BOLLETTINO - BULLETIN

TECNICO • TECHNICAL	●	GRUPPO • GROUP	8
RICAMBI • SPARE PARTS	●	NR • NO	019
INFORMAZIONI • INFORMATION		DATA • DATE	09-19

MODELLI: Trattorini Serie EF 84 - EF 98 L - EF 108 L

OGGETTO: Kit braccio sterzo

PREMODIFICA - OLD ASSY	POSTMODIFICA - NEW ASSY

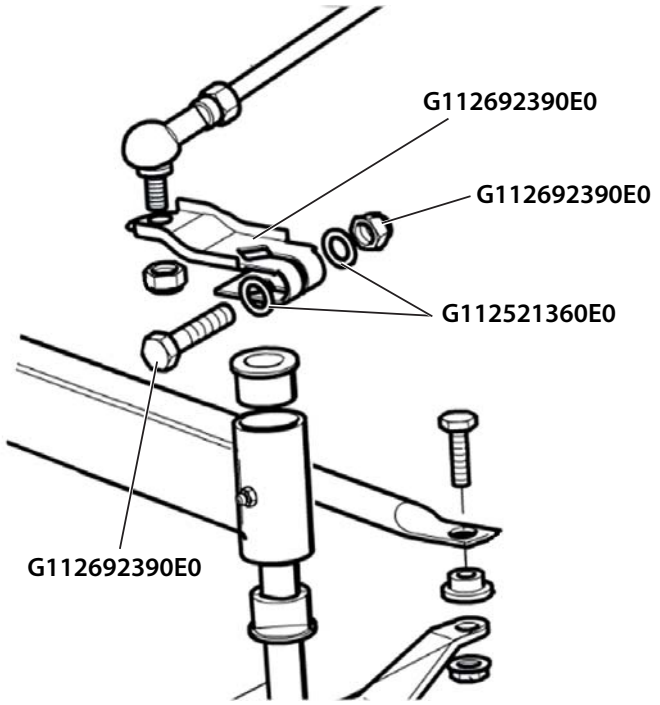
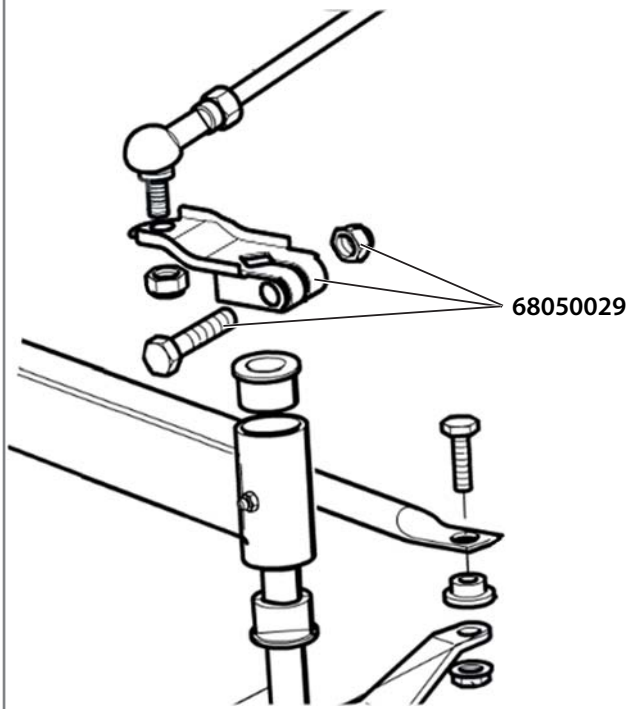
DESCRIZIONE: Aumentata la resistenza del braccio di sterzo con l'aggiunta di due rinforzi saldati lateralmente sulla piastra.

DESCRIPTION: To improve the resistance of the steering arm, two reinforcements have been added, which are welded on the side of the plate.

INTERCAMBIABILITÁ: Si, utilizzando il kit 68050029

INTERCHANGEABILITY: Yes, using the kit 68050029

PREMODIFICA - OLD ASSY	POSTMODIFICA - NEW ASSY

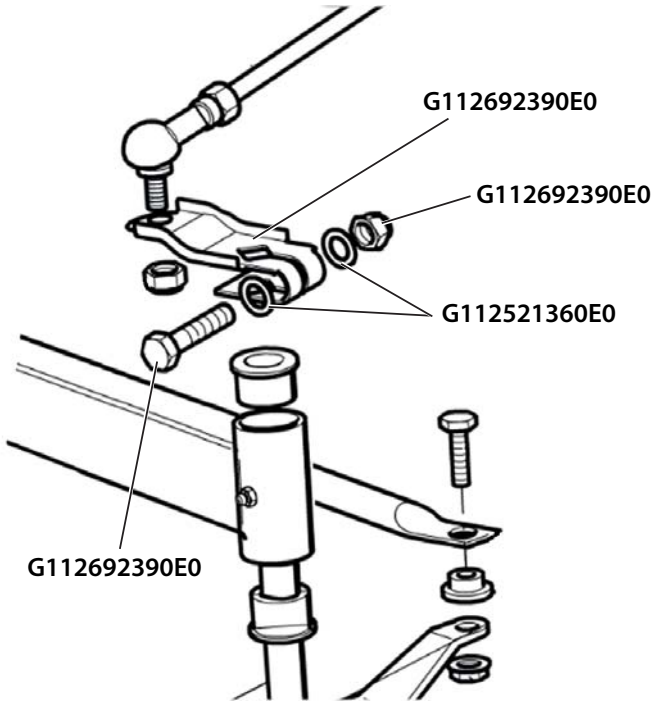
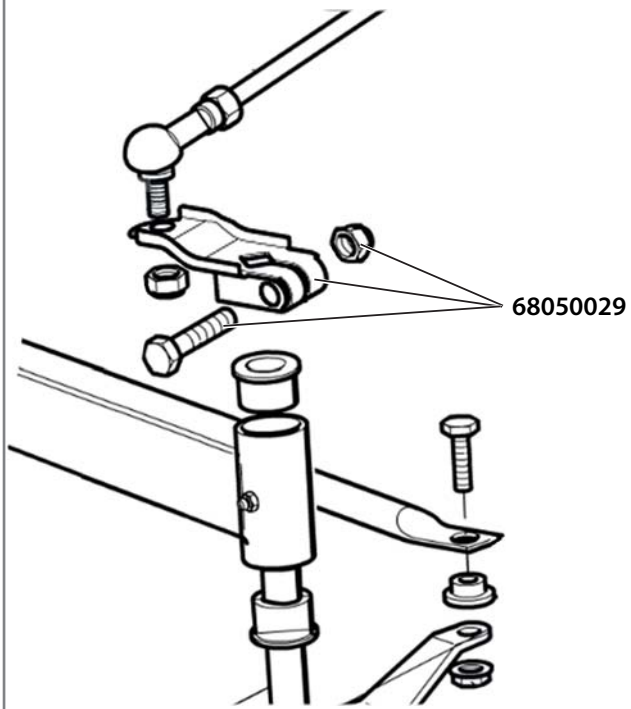
BESCHREIBUNG: Um den Lenkarm zu verstärken wurden zwei Verstärkungen hinzugefügt, die an der Seite der Platte angeschweißt sind.

DESCRIPTION: To improve the resistance of the steering arm, two reinforcements have been added, which are welded on the side of the plate.

AUSTAUSCHBARKEIT: Ja, mit dem KIT 68050029

INTERCHANGEABILITY: Yes, using the kit 68050029

PREMODIFICA - OLD ASSY	POSTMODIFICA - NEW ASSY

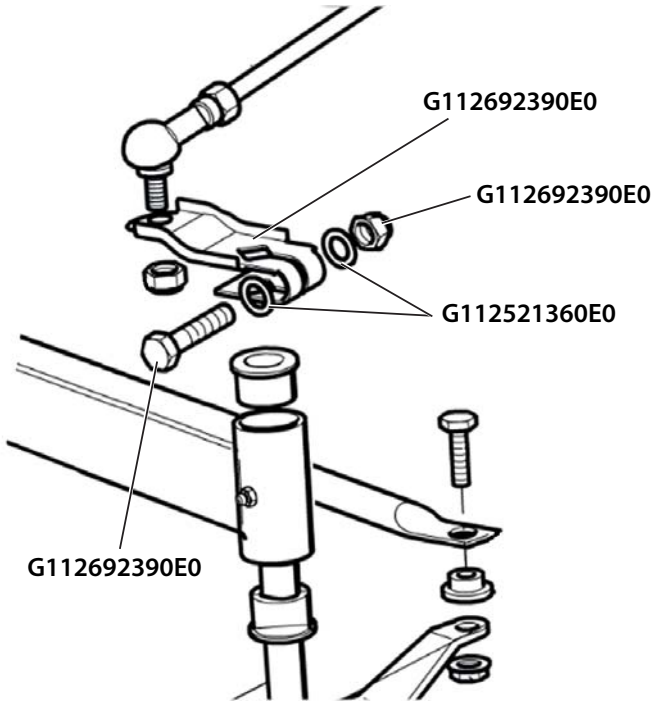
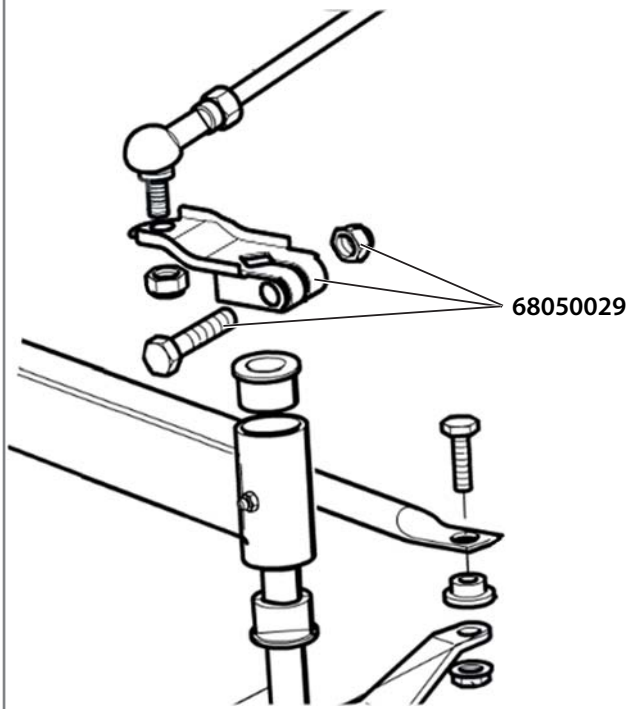
DESCRIPCIÓN: Aumento de la resistencia del brazo de dirección externo,con refuerzos soldados lateralmente sobre la pletina.

DESCRIPTION: To improve the resistance of the steering arm, two reinforcements have been added, which are welded on the side of the plate.

INTERCAMBIABILIDAD: Si utilizando el kit 68050029.

INTERCHANGEABILITY: Yes, using the kit 68050029

PREMODIFICA - OLD ASSY	POSTMODIFICA - NEW ASSY

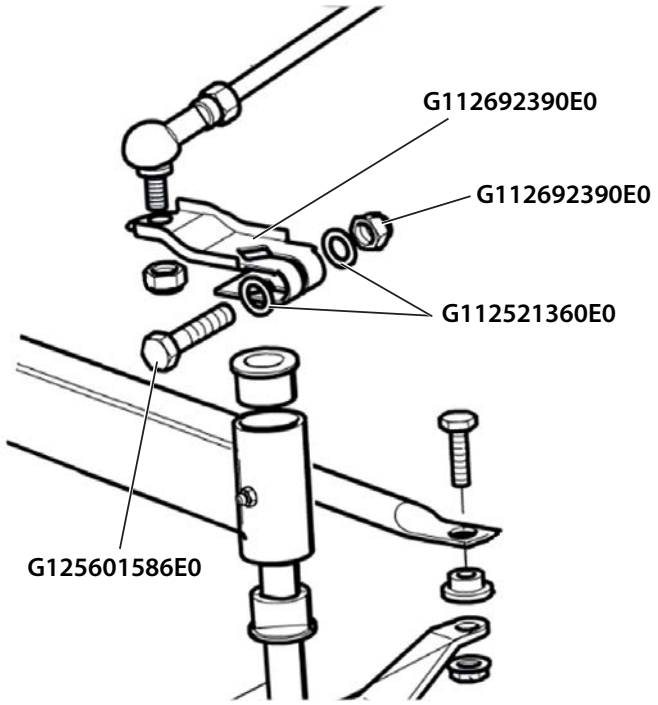
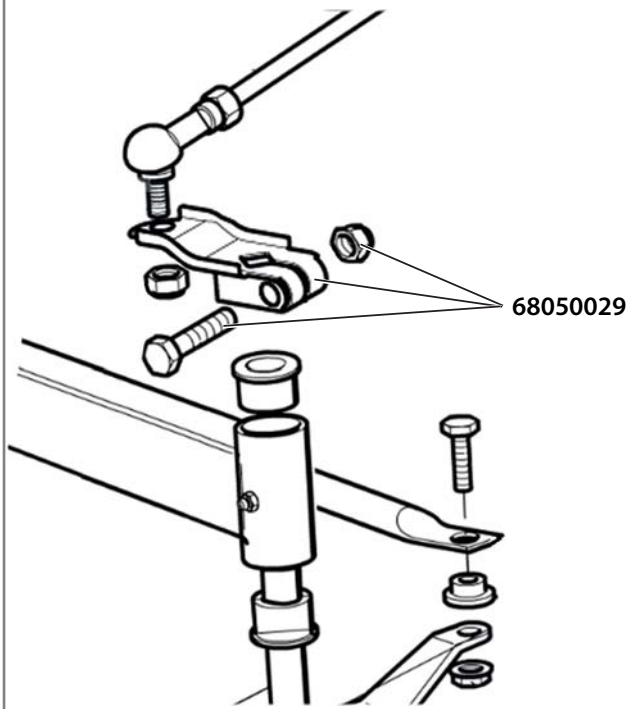
DESCRIPTION: Pour améliorer la résistance du bras de direction, deux renforts ont été ajoutés, soudés sur le côté de la plaque.

DESCRIPTION: To improve the resistance of the steering arm, two reinforcements have been added, which are welded on the side of the plate.

INTERCHANGEABLE: Oui, à l'aide du kit 68050029

INTERCHANGEABILITY: Yes, using the kit 68050029

PREMODIFICA - OLD ASSY	POSTMODIFICA - NEW ASSY

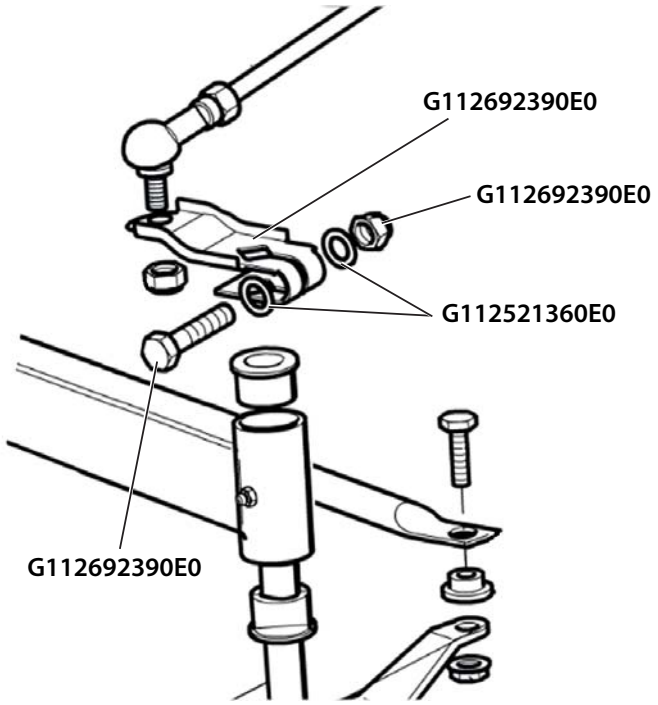
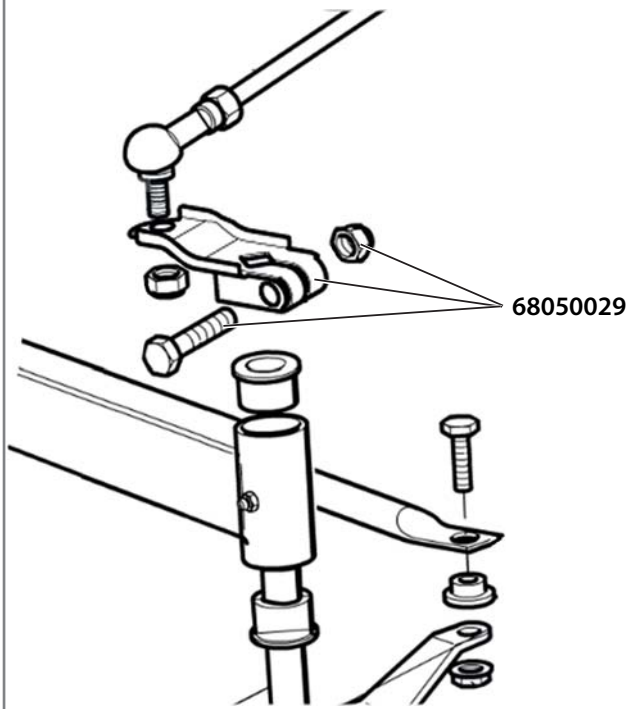
OPIS: W celu zwiększenia wytrzymałości kolumny kierownicy zastosowano dwa elementy wzmacniające wspawane do boku kołnierza.

DESCRIPTION: To improve the resistance of the steering arm, two reinforcements have been added, which are welded on the side of the plate.

WSPÓŁWYMIENNOŚĆ: Tylko przy zastosowaniu zestawu 68050029.

INTERCHANGEABILITY: Yes, using the kit 68050029
